HUB PORTUALE DI PORTO TORRES

PROLUNGAMENTO DELL'ANTEMURALE DI PONENTE E

RESECAZIONE BANCHINA ALTI FONDALI 1° E 2° STRALCIO

RELAZIONE DI RISPOSTA

Figura 1 Configurazione PRP 2011: agitazione ondosa interna simulata con il modello CGWAVE (Dir=20°N;H=4.0 m; T=8.5 s).

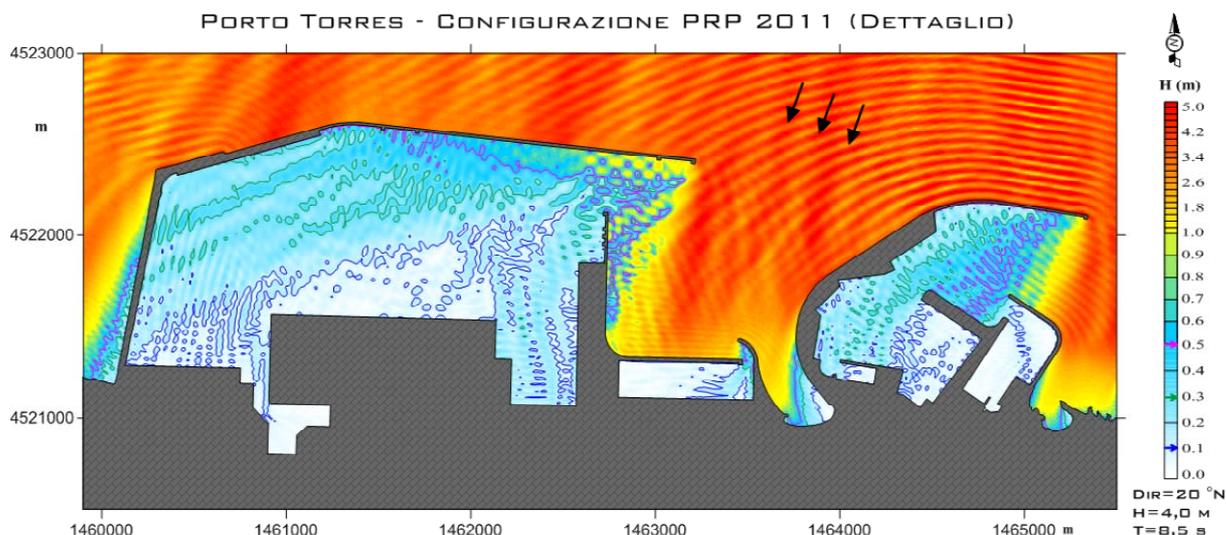
Chiarire se con la nuova configurazione dell'imboccatura portuale siano ancora attesi giorni di inattività del porto civico a causa di determinate condizioni meteomarine

Dall'esame del modello di agitazione ondosa interna, redatto dal prof. De Girolamo e facente parte del Progetto Preliminare¹, si evince come il prolungamento del molo sopraflutto espliciti i suoi effetti di protezione del moto ondoso nei confronti della

mareggiate provenienti dal IV quadrante e dalla porzione di I quadrante compresa tra 0°N e 70°N .

Figura 3 GOOGLE EARTH. Immagine aerea con indicazione delle rotte di accesso al porto su ampia scala

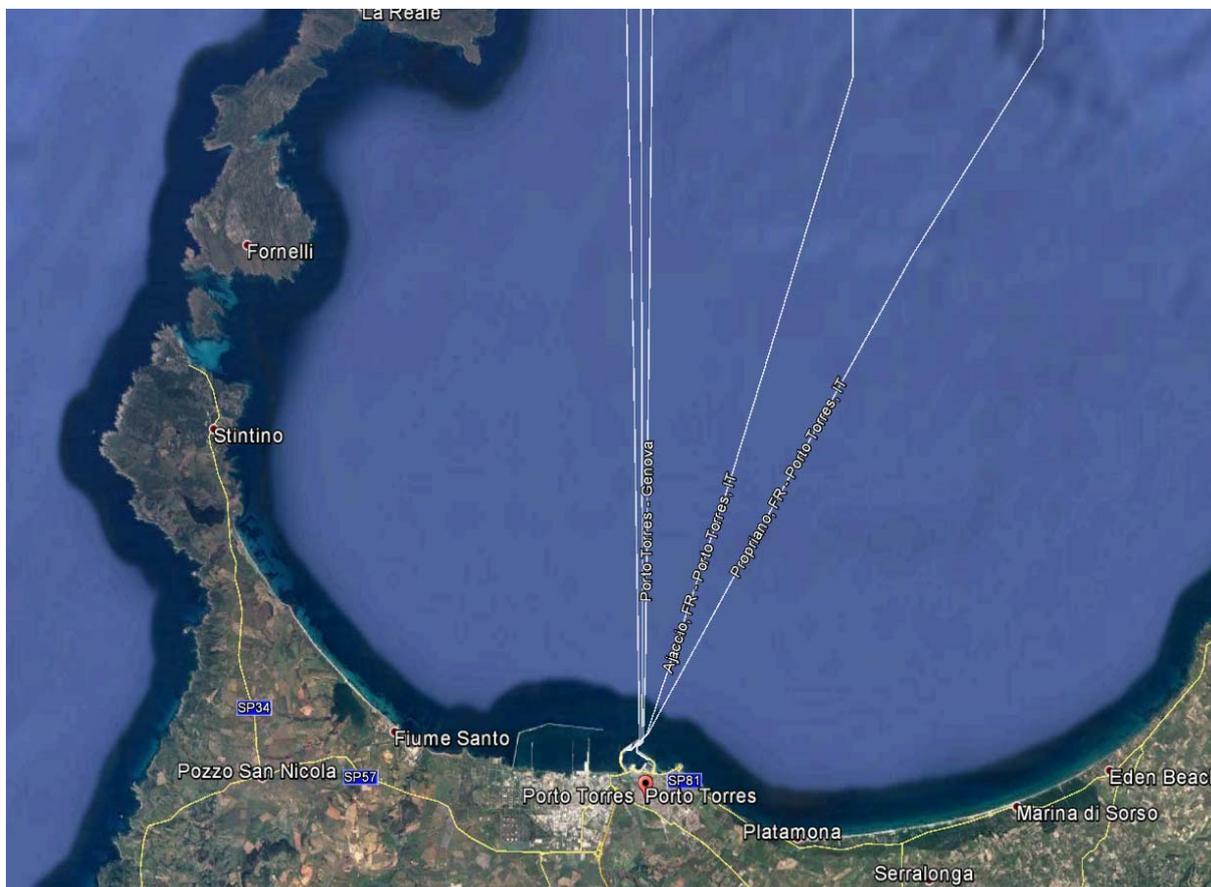
Evidenziare la nuova rotta delle navi di accesso al porto civico e gli eventuali effetti sugli habitat sensibili del vicino SIC "Stagno e ginepreto di Platamona" (ITB010003)

La modifica della rotta di accesso delle imbarcazioni è, come noto, funzionale a garantire sicurezza nella manovra di accesso al porto, pertanto riguarda solo il tratto terminale della stessa, in prossimità dell'imboccatura portuale.

Come evidente dalla Figura 3 sopra riportata le navi hanno rotte di navigazione diverse in relazione alla loro provenienza e solamente nell'ultimo miglio si allineano alla rotta di accesso al porto. La rotta di accesso attuale ha direzione pari a 50°N , quella di progetto $66,25^{\circ}\text{N}$ ovvero le navi dovranno solamente accostare $16,25^{\circ}$ gradi in più, ma di fatto rimarranno in alto mare a grande distanza dal SIC. .

La rotazione di $16,25^{\circ}$, su di un limitato tratto in prossimità dell'imboccatura, non è in grado di generare alterazioni sul vicino SIC "Stagno e Ginepreto di Platamona", posto ad oltre 5 Km dal porto.

Figura 6 soluzione progettuale oggetto del modello emissioni 2013

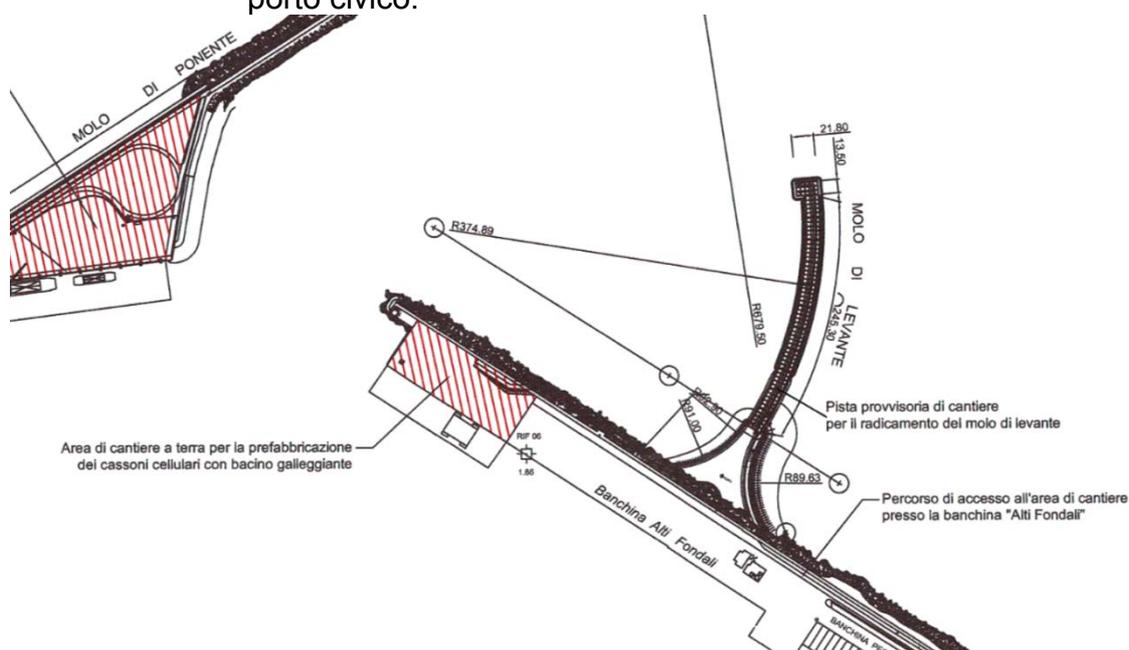
Per la componente atmosfera verificare i dati della qualità dell'aria con la relazione annuale sulla qualità dell'aria in Sardegna per l'anno 2015 e indicare l'eventuale esistenza di ricettori sensibili presso il punto 66 della maglia dei ricettori, ovvero sulla viabilità utilizzata per la movimentazione dei materiali lapidei; fornire le carte di isoconcentrazione degli inquinanti da dove sono stati estratti gli stralci riportati nel PMA.

Le carte dei ricettori e delle isoconcentrazioni riportate nel PMA sono tratte dallo studio sulla qualità dell'aria condotto nel 2013 nell'ambito della procedura di approvazione dell'ATF da parte del CSLPP. Il modello di simulazione ROADS, non inserito nel SIA oggetto della presente, manifestava livelli di emissioni non trascurabili solo nel percorso di transito dei mezzi preposti all'approvvigionamento dei materiali al cantiere. Tale studio viene allegato per completezza documentale in questa in fase **ALLEGATO 4 – Modello emissioni in atmosfera 2013**, va tuttavia specificato che il modello 2013 fa riferimento ad una soluzione progettuale differente e più impattante per i seguenti aspetti:

- presenza del pennello radicato sul modo di levante;
- presenza del cantiere di prefabbricazione sulla banchina alti fondali del porto civico.

Il progetto oggetto della presente invece:

- non comprende il pennello radicato sul molo di levante;
- prevede la delocalizzazione del cantiere di prefabbricazione in altro sito già attivo ed autorizzato (Piombino, si veda punto 3 della presente Richiesta di integrazioni)

pertanto il traffico di approvvigionamento viene alleggerito di una corposa quota parte di transiti e relativi impatti. Basti pensare che il numero di viaggi/giorno per l'approvvigionamento dei materiali passa dai 56 (fonte SIA 2013 - QRA pag. 24) del progetto completo di ATF 2013 a 28 (fonte SIA 2016 - QRA pag. 18) del progetto oggetto della presente, senza pennello.

Figura 7 piano di indagini

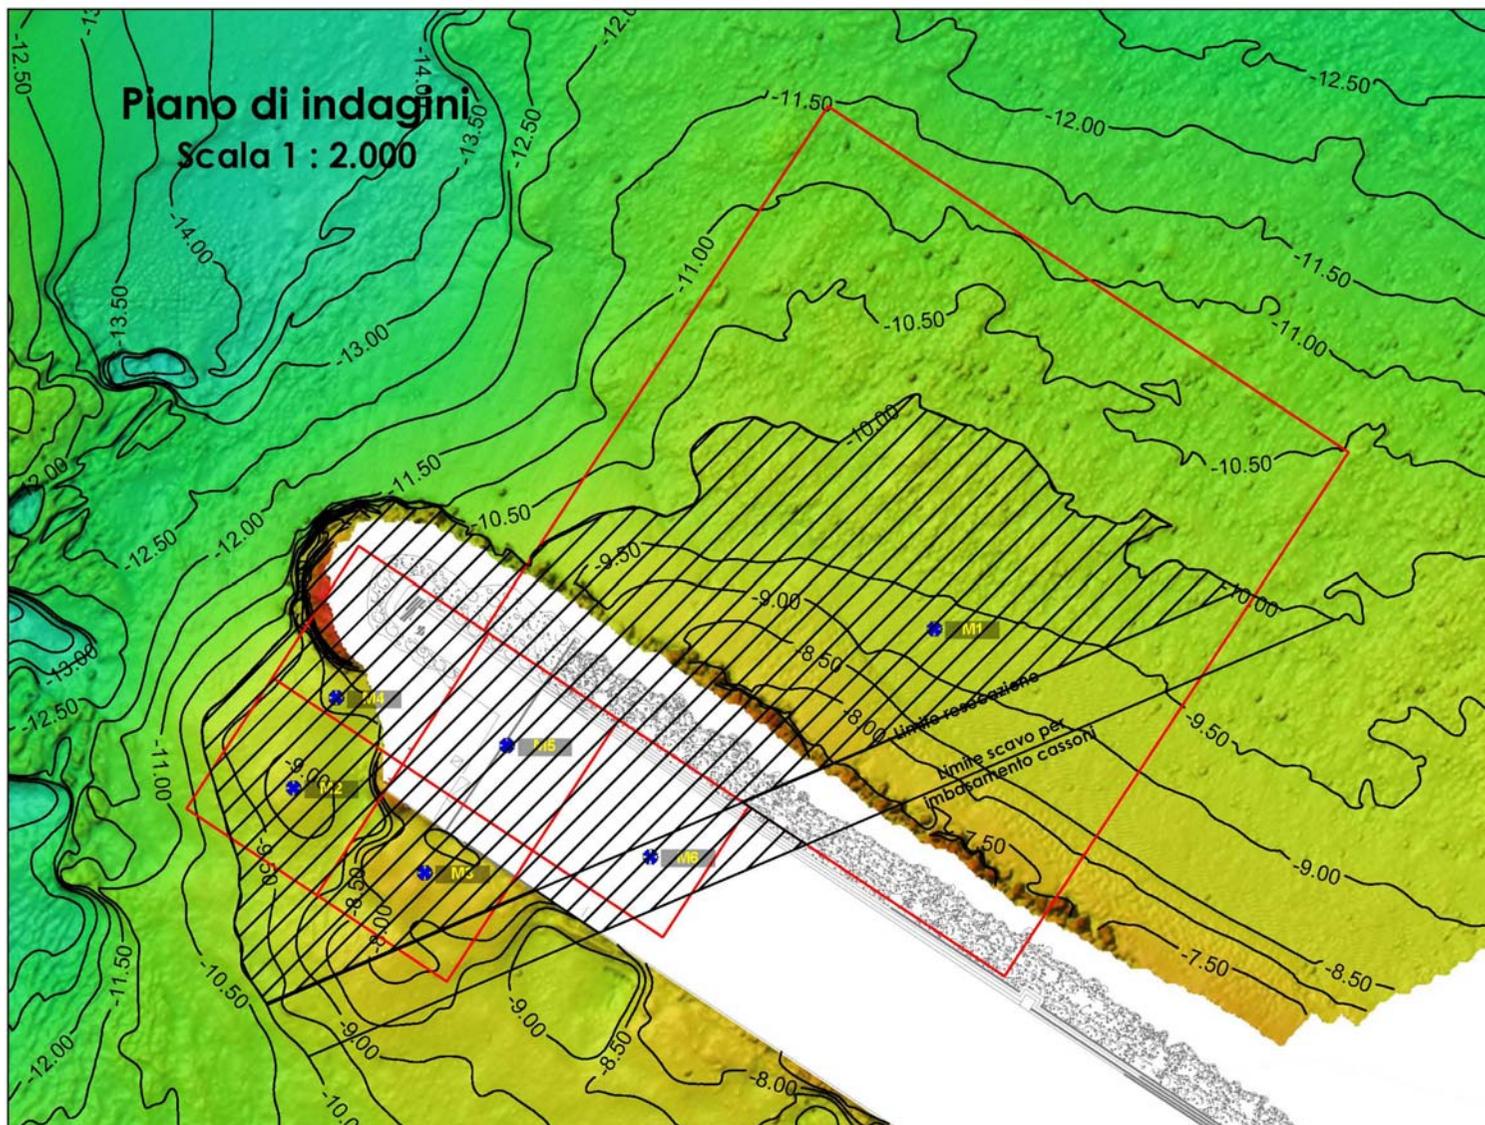
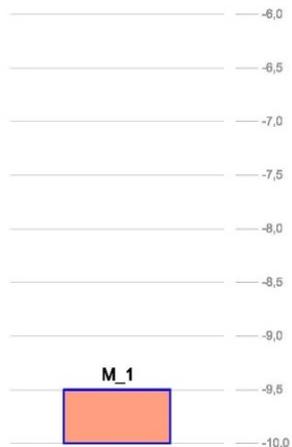
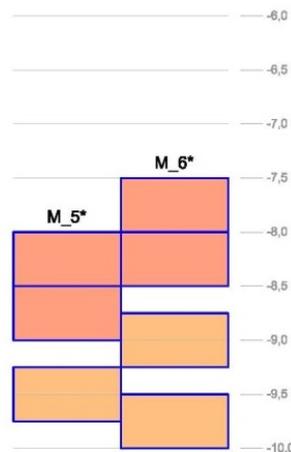
Fornire il piano di caratterizzazione dei sedimenti marini dell'area di escavo, ai sensi del DM n.173 del 15 luglio 2016, e fornire indicazioni sulla qualità dei sedimenti nell'area di intervento con almeno due campioni a destra e a sinistra della banchina alti fondali; fornire altresì indicazioni sulla qualità dei sedimenti della parte di fondale, anche se minima, che interessa il SIN di Porto Torres, ove è prevista l'immersione di massi da scogliera; il piano deve ricomprendere anche la caratterizzazione dei massi da scogliera per dimostrarne l'innocuità ambientale, anche ai fini della richiesta delle autorizzazioni ai sensi dell'art.109 del D.lgs 152/2006.

In ottemperanza alla presente richiesta di integrazioni si illustra di seguito la proposta di piano di caratterizzazione, finalizzata alla classificazione del sedimento e quindi alla gestione dello stesso.

L'area di dragaggio ha una superficie pari a 32.700 m² circa ed interessa l'area di resecazione del molo di levante, fino alla profondità di -10m sul l.m.m. Il volume complessivo di dragaggio è quindi pari 18.000m³ circa. È prevista la suddivisione in maglie di indagine di dimensione differente a seconda del tipo di area indagata (bacino portuale a ridosso dei moli maglia 50x50m, area esterna al porto maglia 200x200m). La distribuzione delle maglie copre l'intera superficie di dragaggio ad eccezione di aree residuali di dimensioni inferiori al minimo consentito (1500m² per maglie 50x50m e 10.000m² per maglie 200x200m).. All'interno di ogni maglia verrà prelevato un campione per ogni fascia di profondità rappresentativa. Il tutto come meglio illustrato in Figura 7

Alla luce di quanto detto si prevede di analizzare in laboratorio un totale di cinque campioni rappresentativi dell'intero volume :

- un campione nel sondaggio M1;
- due campioni accorpati dai sondaggi M2, M3, M4;
- due campioni accorpati dai sondaggi M5, M6.

Figura 12 monitoraggio *Ostreopsis ovata*. Stazioni di prelievo 2015 Sardegna

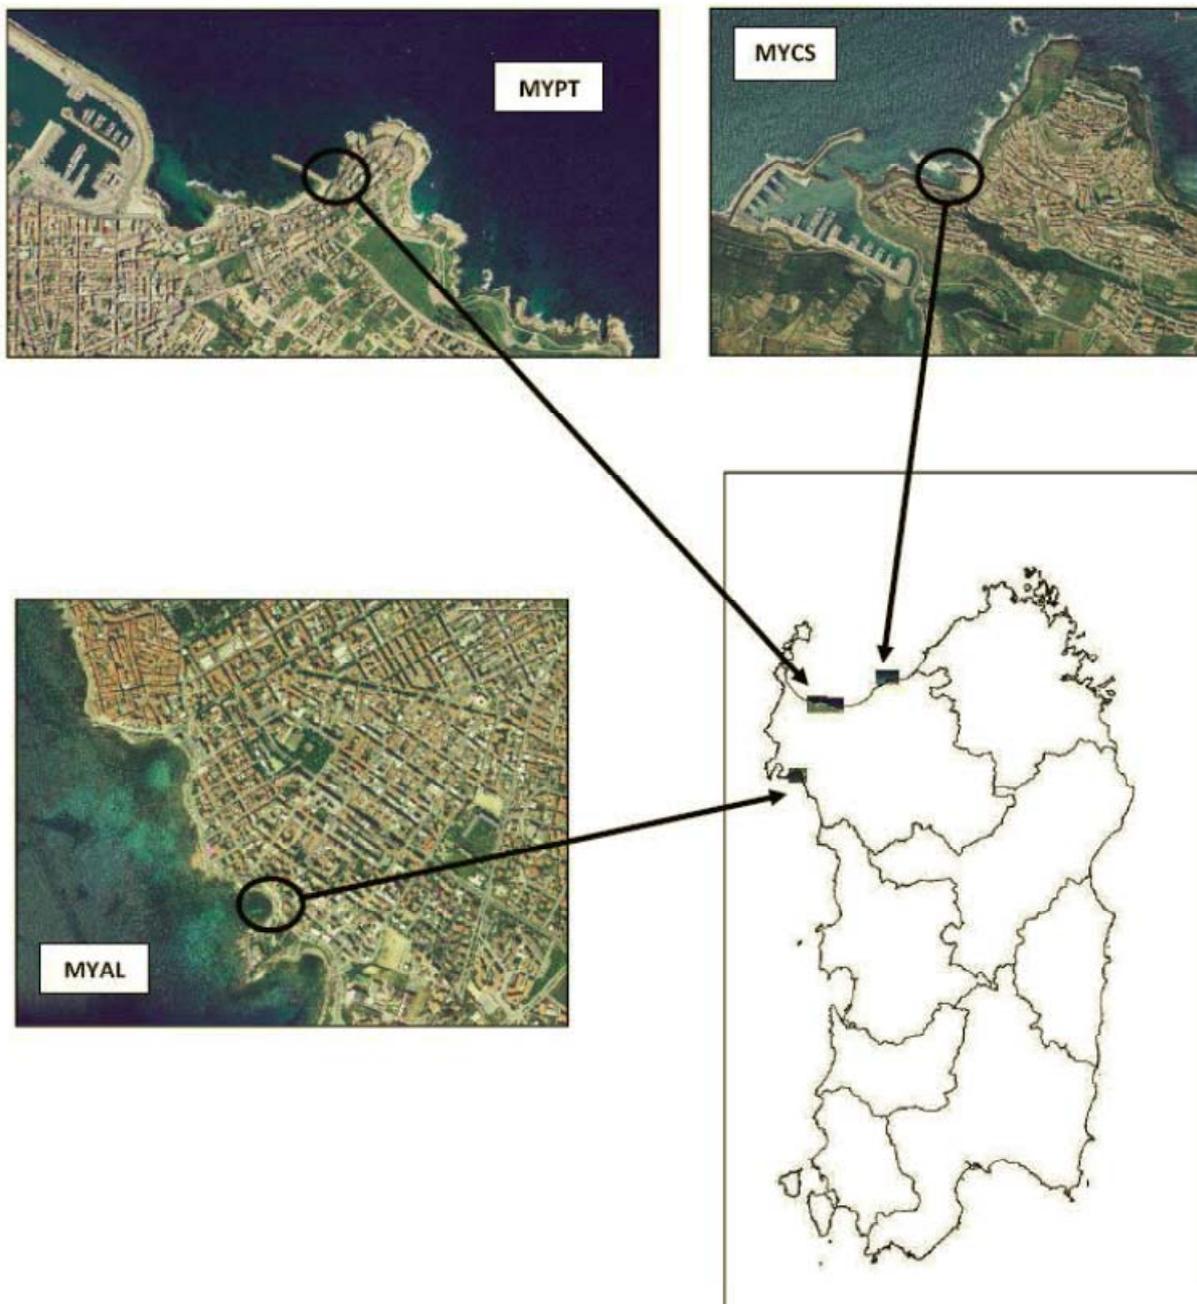
Fornire chiarimenti circa gli eventuali effetti, positivi o negativi, che la mitigazione delle mareggiate dal IV quadrante, come dimostrata dallo studio idrodinamico, possano avere sulla stabilità o movimentazione delle spiaggette (“pocket beaches”) ad est delle opere di

progetto, in particolare su quella denominata “Acque dolci”, oggetto di attività di ripascimento da parte della Regione, anche con riferimento alla possibilità del proliferarsi di fioriture algali che risultano presenti nell’area (*Ostreopsis ovata*);

Il monitoraggio della microalga è condotto su tutto il territorio italiano ed in Sardegna in quattro stazioni. Una di queste è proprio la spiaggia Acque dolci con codice MYPT (si vedano Figura 11, Figura 12 e Figura 13).
